- **INTERPOSIÇÃO DE RECURSO / PREGÃO ELETRÔNICO Nº 003/2023:** EMPRESA: TERWAL MAQUINAS LTDA

LICITAÇÃO Nº 004/2023
PREGÃO ELETRÔNICO Nº 003/2023 (BB 1004978)

MEMORIAL COM AS RAZÕES DE RECURSO

Fig. 3: imagem do documento apresentado pela empresa METADEZ com detalhe da não conformidade.

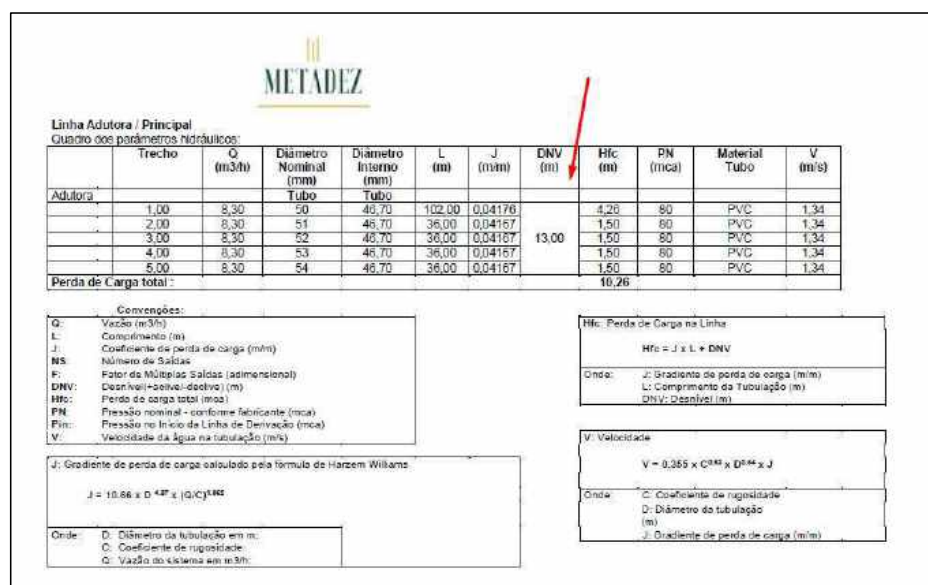
2.3. A recorrida indica em sua proposta tubos com diâmetros externos não comerciais, como se infere no quadro relacionado abaixo (figura 3), assim não sendo possível encontrá-los para aquisição, porém foram considerados nos cálculos.
